苏州东越新能源科技有限公司新能源汽车零
部件智能制造项目(二期)

一般变动环境影响分析

建设单位：苏州东越新能源科技有限公司

二〇二五年六月

图 4.1-1 焊接平台所在的焊接间以及废气收集图片

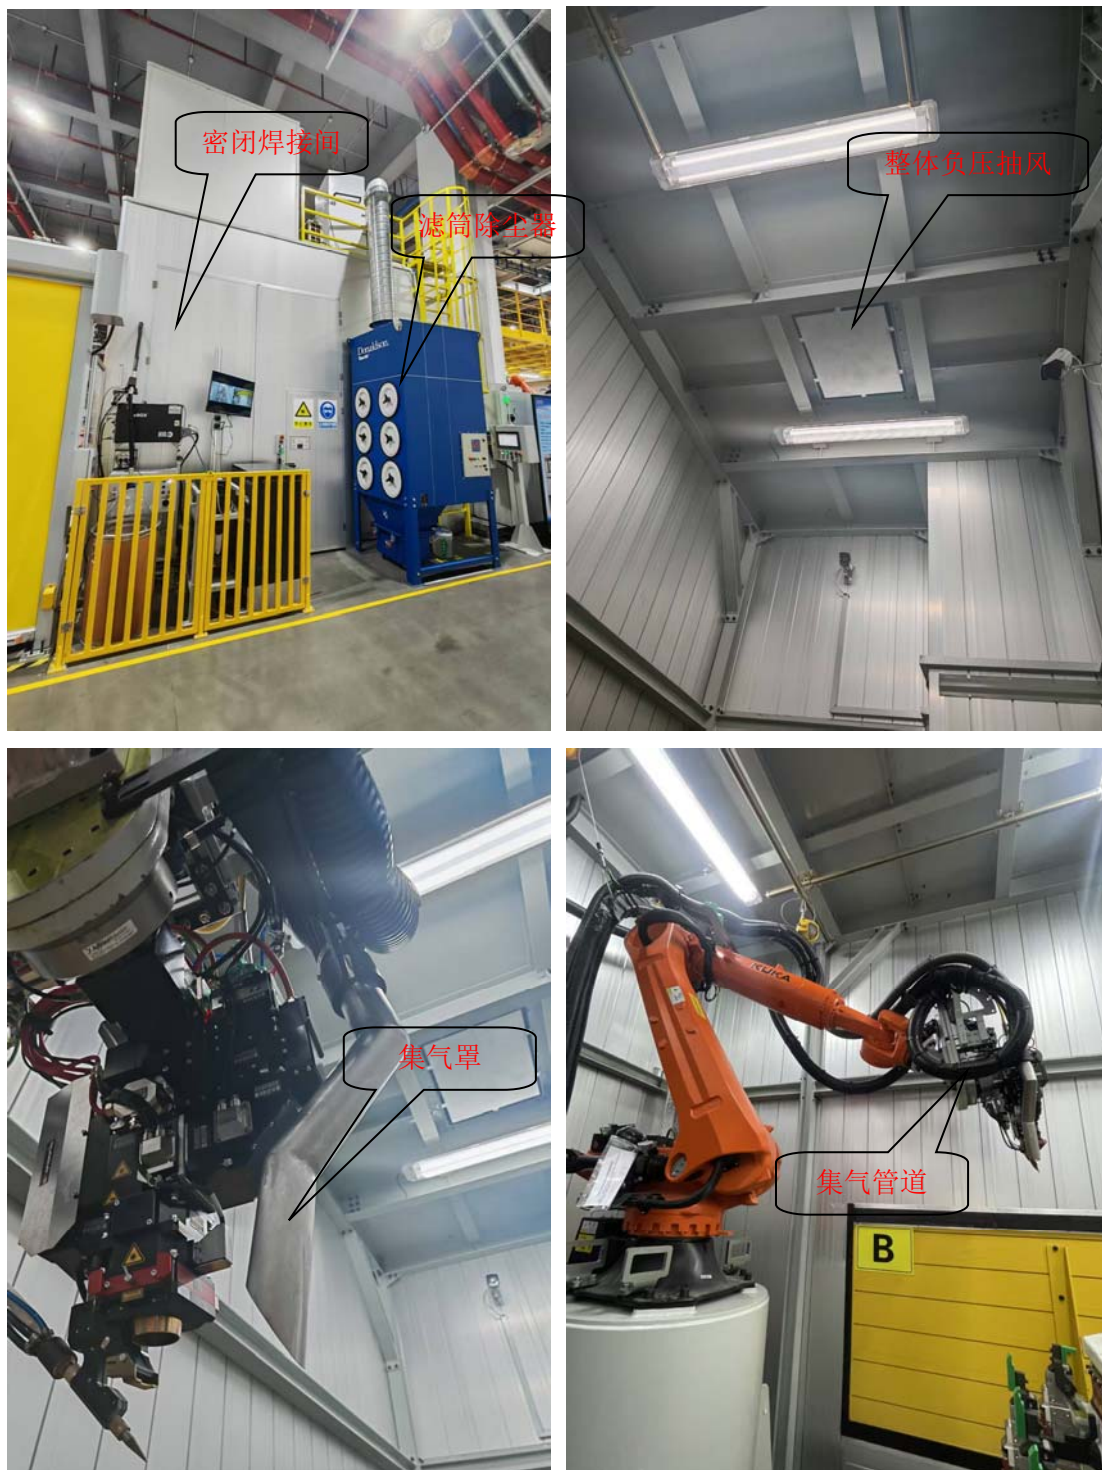
原环评及批复中，原位于 4 号车间 2F 的焊接平台产生的颗粒物与同层回流焊、点胶固化废气一并收集至“干式过滤+二级活性炭”处理后通过 DA022 排气筒排放；实际建设中，于 4 号车间 1F 单独设置密闭焊接间，焊接平台产生的颗粒物单独收集至“滤筒精密除尘器”处理后无组织排放；

实际建设中，焊接平台由4号厂房的2F移至1F设置的密闭焊接间，焊接废气经机械臂配套的集气罩及焊接间设置的整体抽风系统单独收集至“精密滤筒除尘器”处理后无组织排放，颗粒物捕集率98%，去除率96.5%不变，计算该条件下焊接工段有组织颗粒物排放量0t/a，无组织颗粒物排放量0.1596t/a；因此，变更后，有组织颗粒物排放量减少0.095t/a，无组织颗粒物排放量增加 $0.1596-0.147=0.0126$ t/a。

本项目采用美国唐纳森滤筒除尘器, 采用 Ultra-Web®过滤技术。Ultra-Web 极细纤维滤料采用直径为 0.2~0.3 微米的纤维层, 在滤料表面捕捉小于 1 微米的污染物。除尘器在自动清洁周期可轻松清除累积的尘饼, 提供了更加清洁的空气, 具有最低 MERV13 效率等级(依 ASHRAE52.2-2007 评定)。该套装置采用沉流式设计, 配合 Ultra-Web FR®三角形滤筒, 实现高效的过滤效能及清灰效果。采

用该精密滤筒除尘器可保证颗粒物去除率达到 99%以上，本次保守取 96.5%。
废气收集图片如下：
